En respuesta al **MEMORANDO DEEIA-0292-2704-2023**, remitimos el Informe Técnico de inspección realizada el día lunes 08 de mayo de 2023, correspondiente al Estudio de Impacto Ambiental del proyecto Categoría II denominado “**LAS LOMAS SOLAR**” promovido por la empresa **LAS LOMAS SOLAR ELECTRIC, S.A.**, el mismo se tiene previsto desarrollarse en el Corregimiento de San Bartolo, Distrito de La Mesa, Provincia de Veraguas.

INFORME DE INSPECCIÓN No. 002- 2023.

INFORME TÉCNICO DE INSPECCIÓN AL SITIO DE DESARROLLO DEL PROYECTO

- I. FECHA DEL INFORME:** 11 DE MAYO DEL 2023.
- II. NÚMERO EXPEDIENTE:** DEIA-II-E-066-2023.
- III. NOMBRE DEL PROYECTO:** "LAS LOMAS SOLAR"
- IV. NOMBRE DEL PROMOTOR:** LAS LOMAS SOLAR ELECTRIC, S.A.
- V. PARTICIPANTES:**

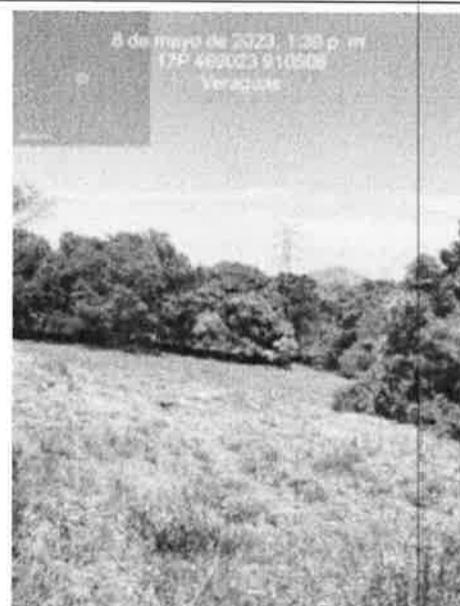
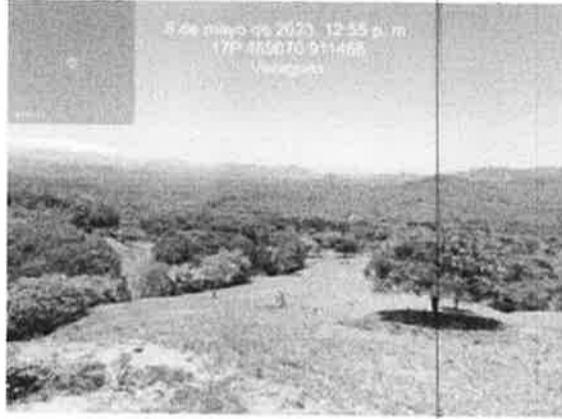
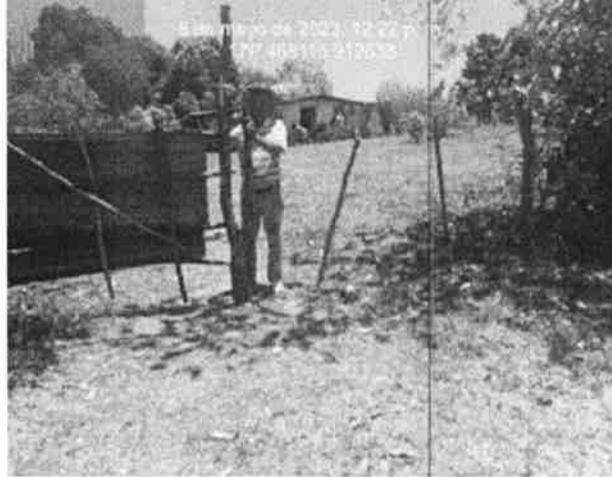
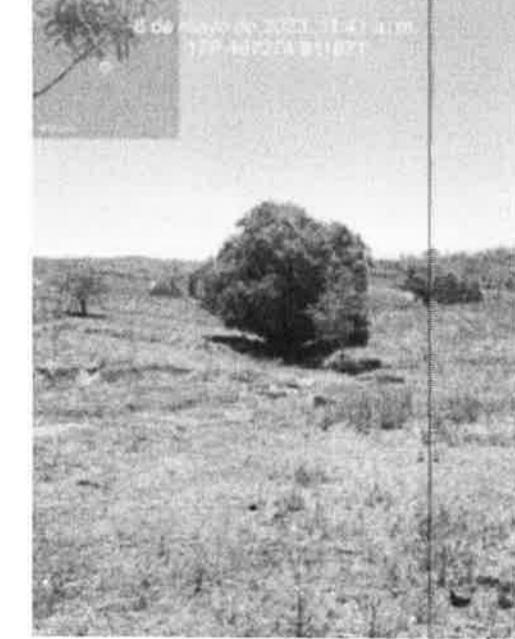
Durante el recorrido dentro de la Finca 2 (A) se observó la quebrada s/n que se encontraba seca al momento de la inspección..
Fuente Inspección realizada el día 8/5/2023.

Dentro de los polígonos de la finca 1, 2, 3 (A) se observaron gran cantidad de arboles de mango, barrigón, higo y espavé con diámetros entre de 35 a 50 aproximadamente a la altura del pecho.
Fuente Inspección realizada el día 8/5/2023.

Dentro de la finca 1 (A) cuenta con quebradas s/n, una gran vegetación compuesta por mangos, espavé, entre otras especies.
Fuente Inspección realizada el día 8/5/2023.

POLIGONO DEL ÁREA DE "LAS LOMAS SOLAR"

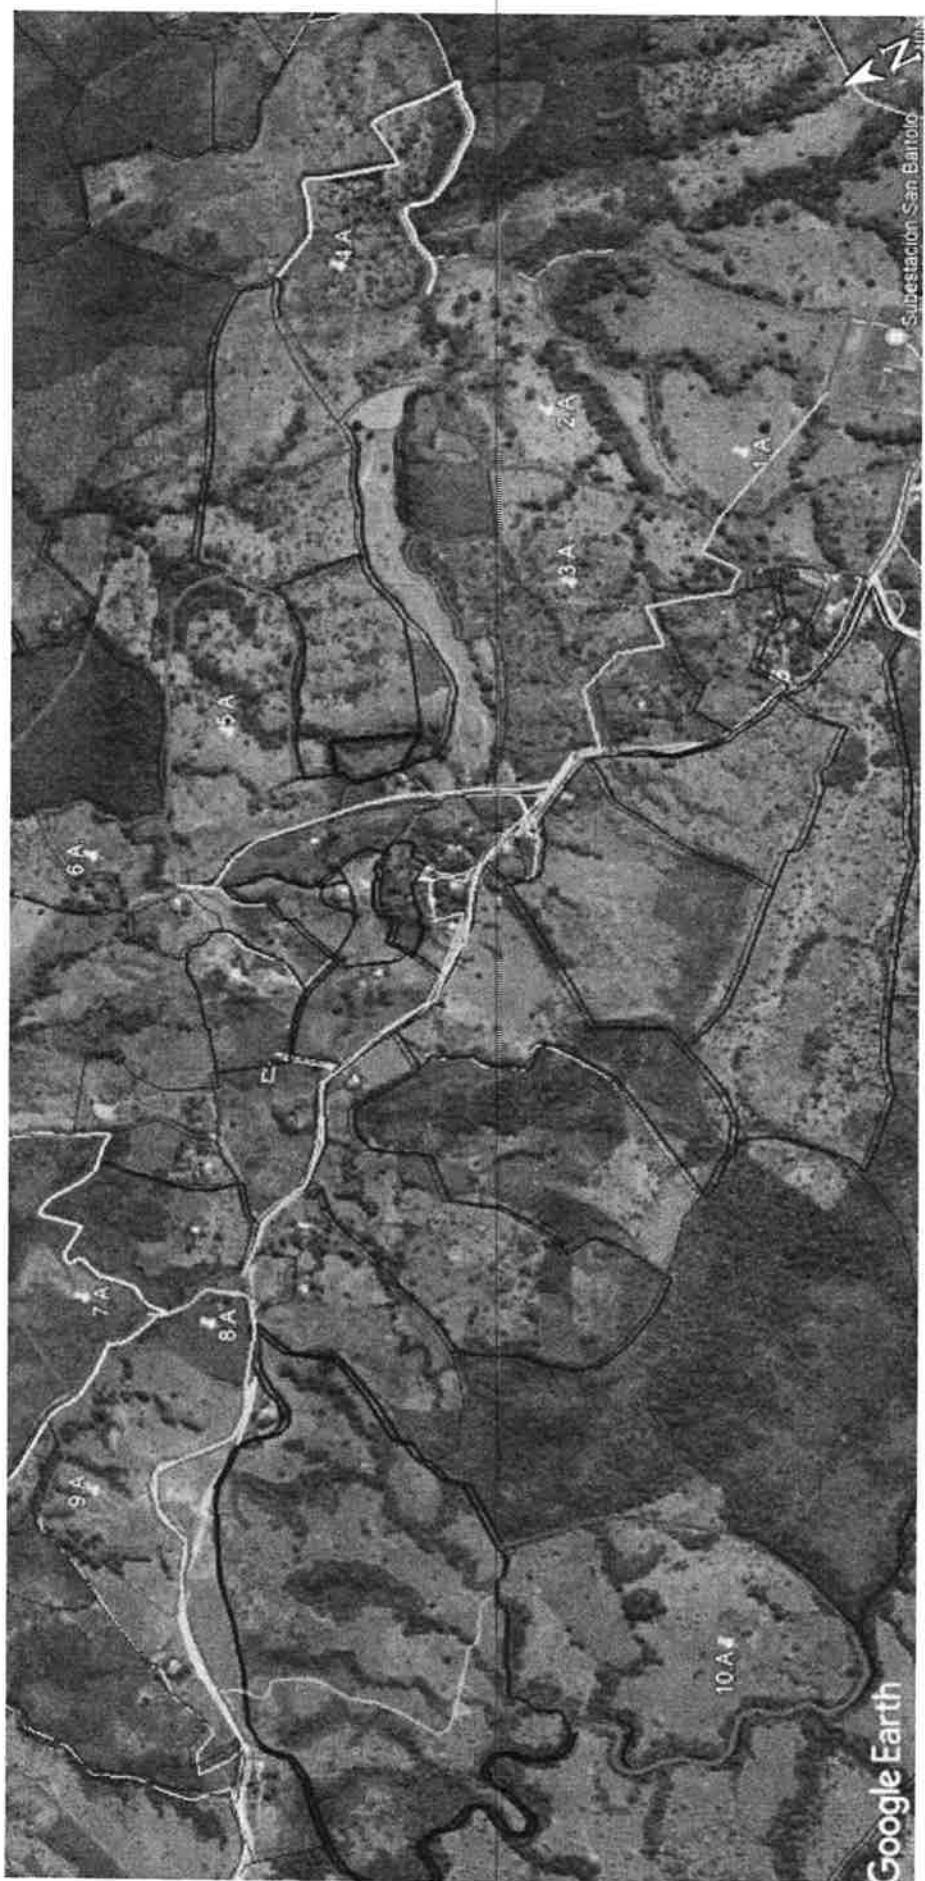
- Dentro del documento presentado existen incrogruencias en cuanto a los polígonos, que no se encuentran definido de cada finca, como también otras fincas que no presentaron coordenadas del sitio a impactar. Adicional se deberá verificar que indica cada uno de los contratos de arrendamientos y que cantidad de metros fueron autorizados para el uso del promotor.
